IMPIANTO DI VALCIMARRA II
Installazione di un nuovo gruppo reversibile
Centrale di Valcimarra
Comune di Caldarola (MC)

Progetto Definitivo per Autorizzazione
Controdeduzioni ai pareri istruttori – novembre 2023

File: GRE.EEC.D.99.IT.H.17168.00.250.01 Controdeduzioni

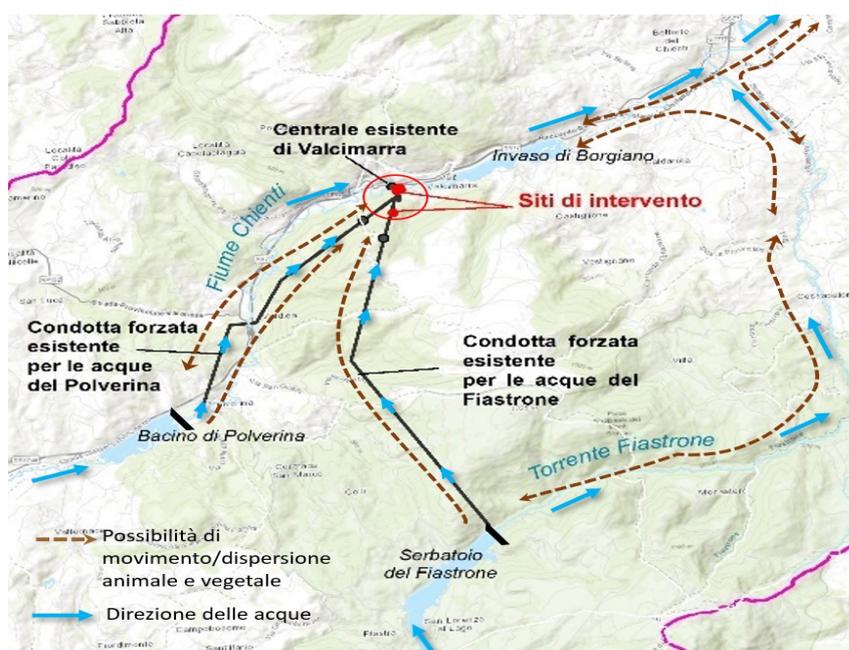
- All'interno della rete ecologica europea "Natura 2000" e, in particolare, della ZPS IT5330029 "dalla Gola del Fiastrone al Monte Vettore" e della ZSC IT5330017 "Gola del Fiastrone. Vista la legge n. 394/1991 e smi e, in particolare l'art. 11, comma 3, il quale vieta "le attività e le opere che possono compromettere la salvaguardia del paesaggio e degli ambienti naturali tutelati con particolare riguardo alla flora e alla fauna protette e ai rispettivi habitat", e, tra l'altro, vieta "l'introduzione di specie estranee, vegetali o animali, che possano alterare l'equilibrio naturale", nonché "l'introduzione e l'impiego di qualsiasi mezzo di distruzione o di alterazione dei cicli biogeochimici. [...]"

Gli esiti della modellazione applicata indicano che non si stabilisce alcuna alterazione dei cicli biogeochimici all'interno dell'invaso di Fiastra e nel t. Fiastrone emissario, in ragione del fatto che non viene in alcun modo alterato il ciclo termico del lago e le sue caratteristiche chimico-fisiche non subiscono variazioni significative.

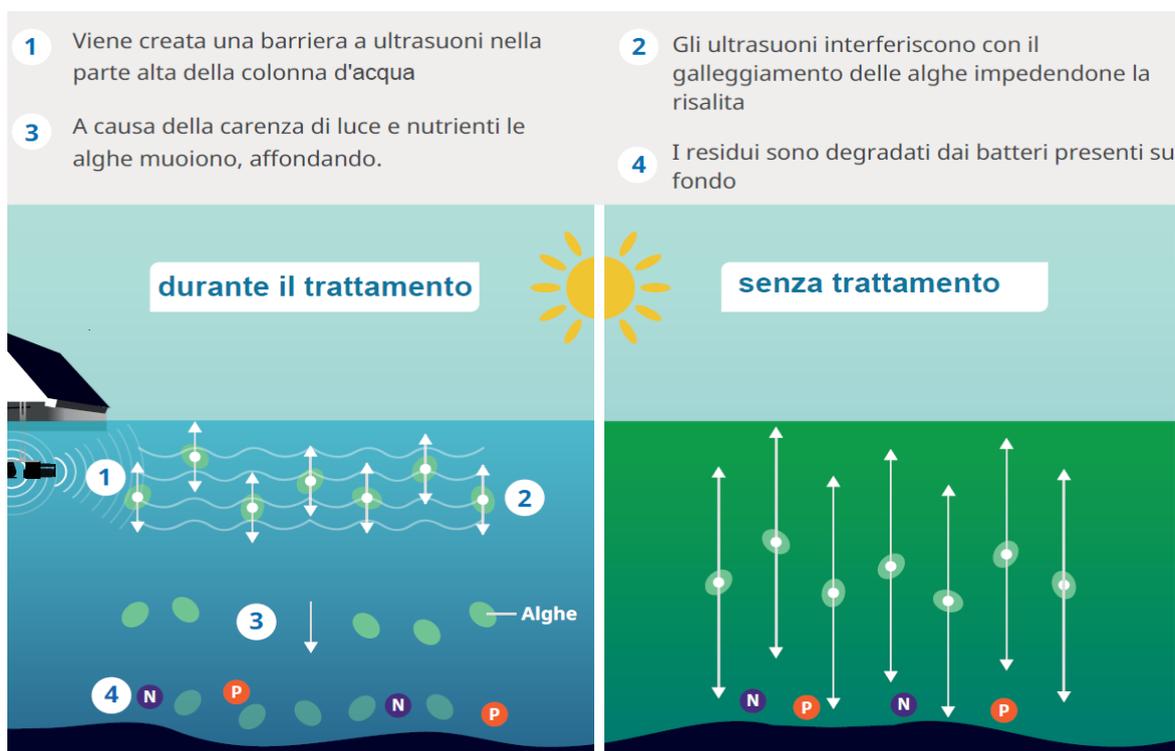
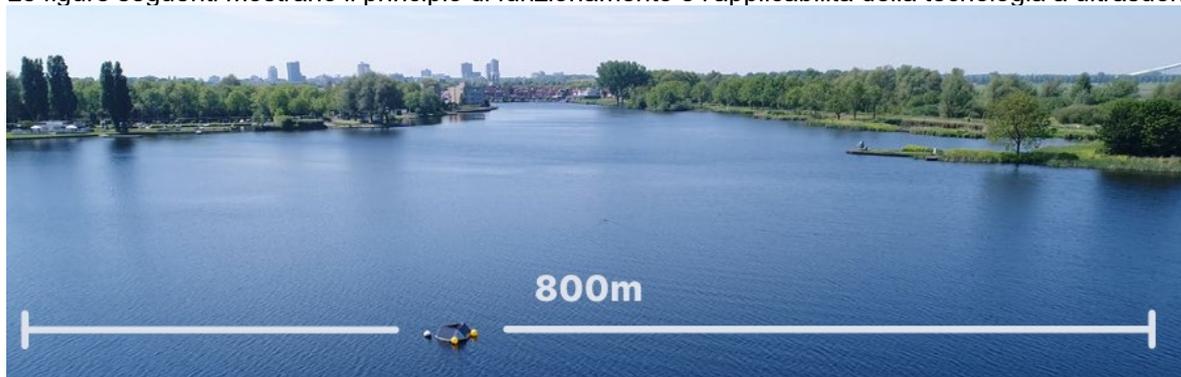
*“Dalla documentazione integrativa (...) l’eventuale trasferimento della specie fitoplanctonica *P. rubescens* dall’invaso di Fiastra a quello di Polverina, in cui i cianobatteri sono già presenti seppur in basse concentrazioni, sembrerebbe non generare impatti significativi sugli ecosistemi in quanto nel lago di Polverina la stratificazione delle acque è scarsa e molto instabile, mentre la proliferazione di tali specie è favorita negli strati profondi di laghi con una stratificazione stabile come nel caso dell’invaso di Fiastra. Sulla base di quanto sopra, dal momento che il proponente non esclude il verificarsi di un’abbondante presenza di *P. rubescens* e delle sue microcistine nel lago di Polverina dovuta al trasporto dal Fiastrone, al fine di limitare la criticità relativa alla proliferazione di cianobatteri e delle eventuali tossine ed evitare il pescaggio dei plume algali degli stessi cianobatteri, si ritiene opportuno realizzare nel lago del Fiastrone le opere di presa a diverse profondità. L’impatto non significativo e gli effetti ininfluenti valutati sono riferibili allo scenario attuale in cui l’invaso di Polverina non è utilizzato ai fini della balneazione e delle pratiche sportive, non vi sono allevamenti ittici e non sono presenti captazioni a scopo idropotabile. Si fa presente, pertanto, che l’attuazione del progetto potrebbe vincolare l’eventuale modifica degli usi futuri dell’invaso.*

Piuttosto preme presentare in questa sede **la proposta per un sistema emergenziale di intervento, nell’eventualità di presenza abbondante di *P. rubescens* nel lago di Polverina, che si offre come**

la soluzione realisticamente più percorribile per il caso presente e che trova già applicazione all'estero, in Europa e negli USA, proprio come sistema di controllo della proliferazione algale e di microorganismi fotosintetizzanti in genere: si tratta di un **sistema di trattamento del bacino lacustre tramite ultrasuoni a bassa potenza sviluppato da LG Sonic** (<https://www.lgsonic.com>) finalizzato al controllo e al contrasto della popolazione di alghe e cianobatteri, effettuato tramite l'istallazione di boe MPC (Monitor, Predict, and Control cyanobacteria & diatoms), autoalimentate tramite pannelli solari.

Il principio di funzionamento si basa sulla cavitazione acustica: le onde sonore, ultrasuoni (frequenza > 20 kHz), inducono variazioni di pressione nel mezzo liquido. Tali onde (adeguatamente tarate) consistono in cicli di rarefazione e compressione che viaggiano attraverso il mezzo liquido determinando il collasso selettivo di cellule algali e dei cianobatteri. Nel caso della tecnologia proposta in questa sede, essa si basa sull'azione di ultrasuoni a bassa potenza il cui valore è coperto da brevetto, che creano una barriera all'ascesa di alghe e cianobatteri alla zona fotica del lago, sottoponendo a stress meccanico le cellule, danneggiandone in particolare le membrane dei vacuoli gassosi che ne regolano il galleggiamento e privandole in questo modo della capacità di risalire in superficie e di conseguenza della luce necessaria alla sopravvivenza. Le alghe così trattate affondano e si depositano sul fondo, dove vengono decomposte dai batteri presenti.
